電源開発株式会社
大間原子力発電所

意見聴取会指摘事項について
(地質関係)

平成16年8月
原子力発電安全審査課

図-1.1 Ts-1トレンチにおける火山ガラスの分布 1-4

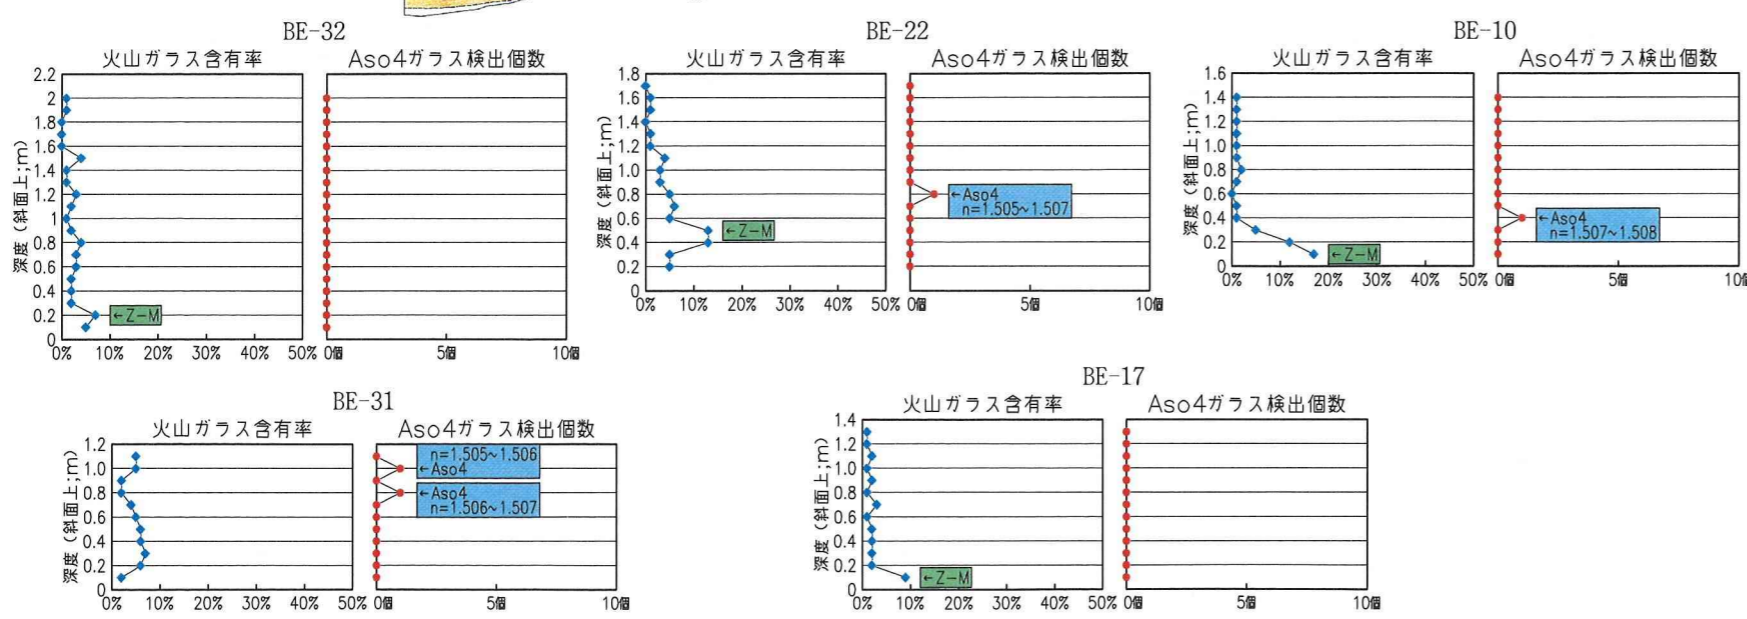
- 1) トレンチにおける阿蘇4火山灰の分布状況について詳しく説明すること。

申請者は、トレンチ内の火山灰の分析に際しては、ローム層を対象に原則として斜面上の測線沿いに10cm間隔で試料採取を行い、顕微鏡下で200粒子の構成粒子について観察を行っている。その構成粒子中の火山ガラス含有率の鉛直分布(青点のプロット)を図-1.1～図-1.3に示す。火山ガラスの含有率には、ローム層cないしローム層bの最上部に顕著なピークが認められる。このピークを示す箇所の構成粒子は、緑色角閃石に富み少量のカミングトン閃石を特徴的に伴うこと、ガラスの密集度が高いこと、多くの包有物を含む塊状及び軽石状のガラスが多いこと等の特徴から、銭亀女那川火山灰(Z-M; 山縣他,1989)に同定されるとしている。

阿蘇 4 火山灰の火山ガラスの検出個数の鉛直分布(赤点のプロット)を図-1.1～図-1.3 に示す。阿蘇 4 火山灰の検出個数は少ないものの、銭亀女那川火山灰の下位のローム層 b の層準に分布することが確認されている。これらの 2 つの火山灰の層位学的上下関係は、銭亀女那川火山灰が約 5 万年前、阿蘇 4 火山灰が約 7 万年前の堆積とされていることと調和的であり、この点からもローム層 b 中の阿蘇 4 火山灰の同定に問題はないものとしている。

図-3.1 試掘坑における筋状組織の分布
3-2

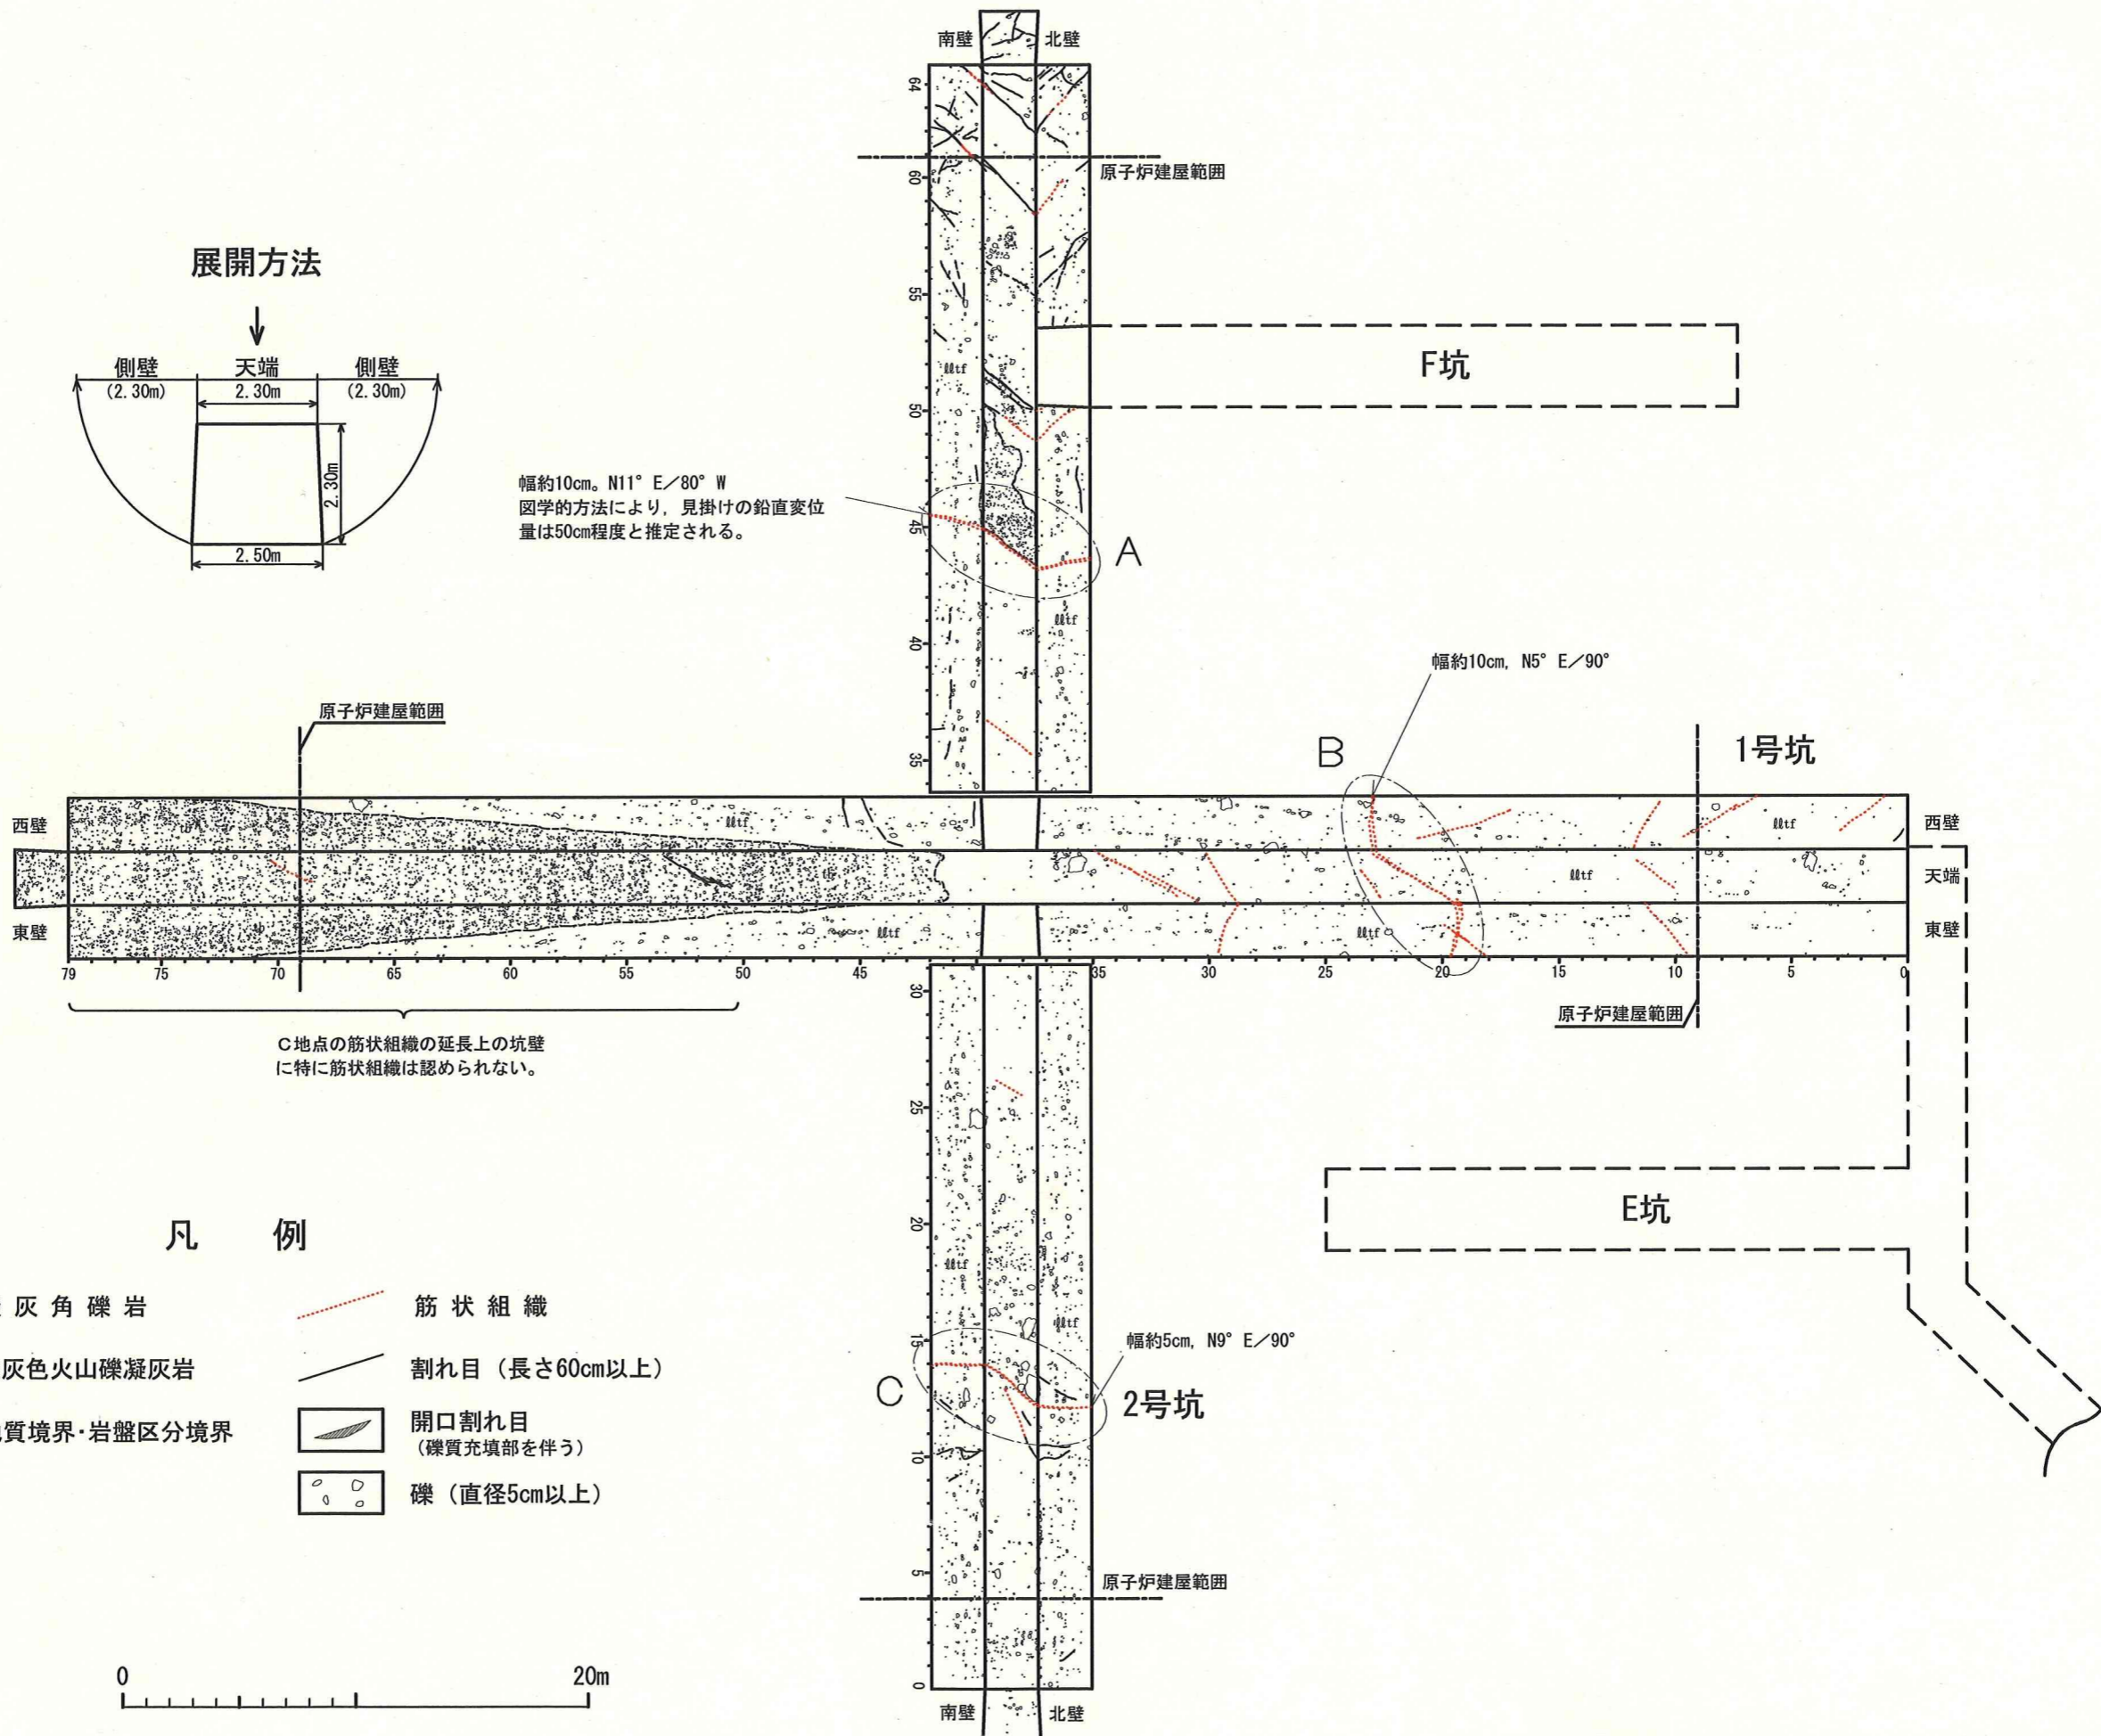
- 1) 試掘坑内で観察された淡灰色火山礫凝灰岩の筋状組織の変位の記述を，適切に修正すること。

筋状組織の分布を図-3.1 に示す。筋状組織の多くは、連続性が乏しいものが多く、試掘坑の両側壁、天端の3面で連続性が見られるものは、A～C地点の3箇所である。

また、筋状組織の幅の頻度分布を図-3.2 に示す。筋状組織の幅は数cm未満のものが大半であり、10cm以上のものは少ない。約10cmの幅を持つ筋状組織は図-3.1のA、B地点で見られ、いずれも坑壁の3面で観察される。そのうち、A地点のものは、図学的方法により、見掛けの鉛直変位量が50cm程度と推定され、B地点のものについては、幅がA地点と同様に約10cmであること、走向・傾斜がほぼ同じであることから、その見掛けの鉛直変位量も同じく50cm程度と推定している。

一方、C地点の筋状組織の幅は約5cmであることから、C地点の筋状組織の見掛けの鉛直変位量はA地点の筋状組織よりは小さいと推定している。

以上のことから、申請者は試掘坑内で見られる筋状組織の見掛けの鉛直変位量は最大で50cm程度と推定している。
